Brindisi

Impianto di rigassificazione progettato a Capobianco dalla società Brindisi Lng/British Gas

Osservazioni al progetto e alle 31 (trentuno) integrazioni richieste dal Ministero dell' Ambiente.

per la Commissione VIA

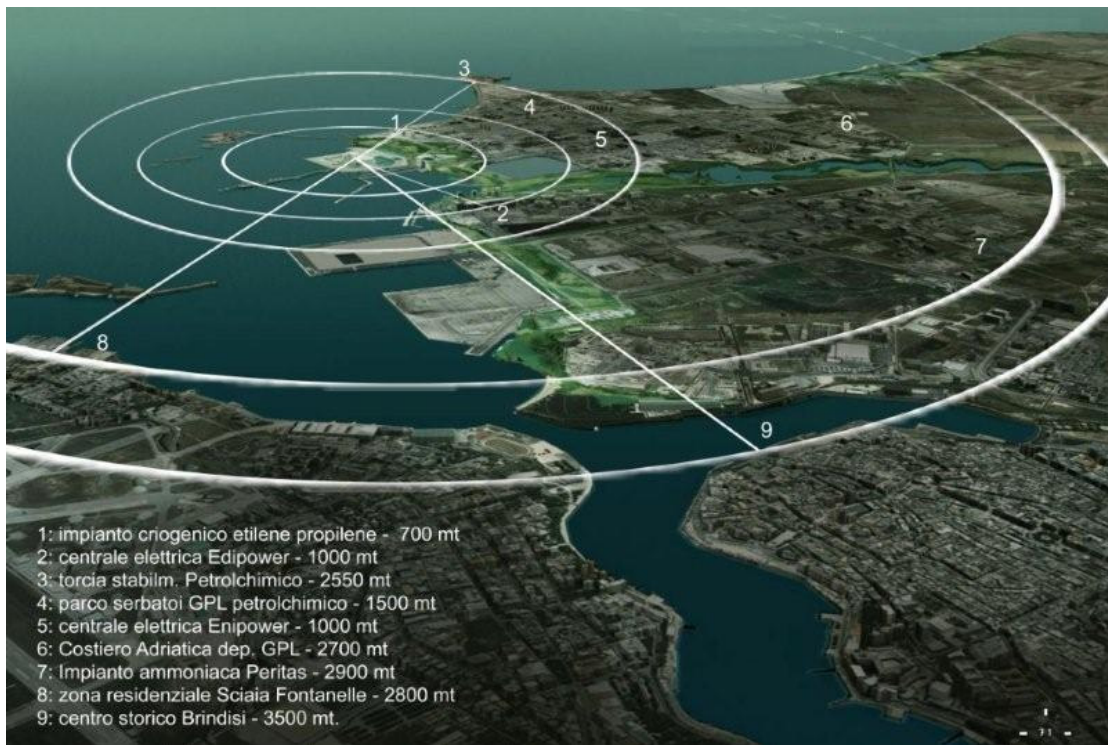
La rappresentazione grafica che segue è stata elaborata su una immagine prelevata dalla “Studio di mitigazione ambientale” dello Studio Scandurra di Milano. Da questa risulta evidente, al di là di ogni dubbio, la situazione di potenziale pericolo. In tale rappresentazione sono state evidenziate le distanze con altri insediamenti industriali, energetici o con la torcia del petrolchimico ecc..

Con le lettere sono indicati gli attracchi di navi che possono costituire un potenziale pericolo:

A – Molo di attracco per le gasiere del deposito gas della Costiero Adriatico

B - Molo di attracco per le gasiere per l’impianto in discussione della Brindisi Lng

C – Molo di attracco di carboniere
